GreenStar™ 显示器

软件更新 22-3 发布说明

3.36.1073

强电离层活动下的 RTK 改进

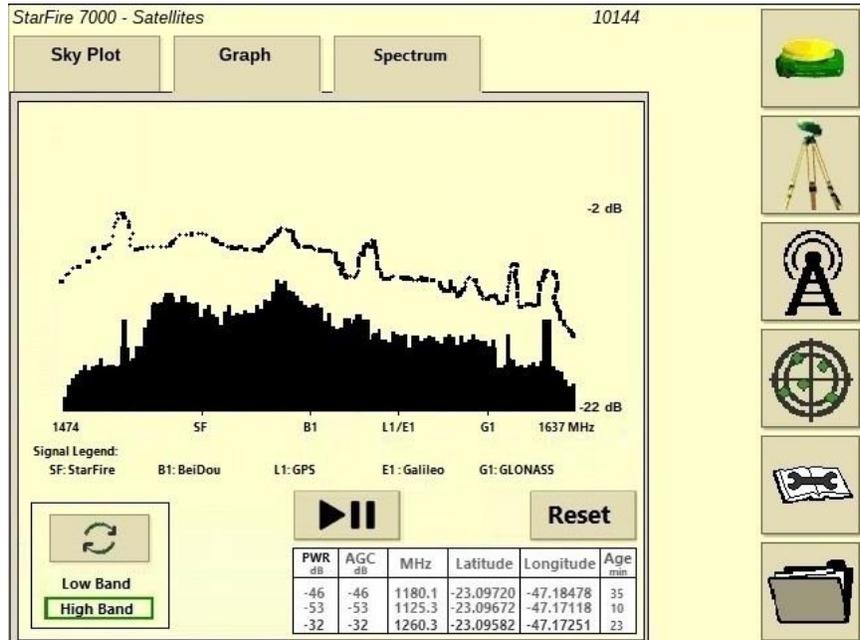
这有助于改善南美洲（3 区）的闪烁状况。
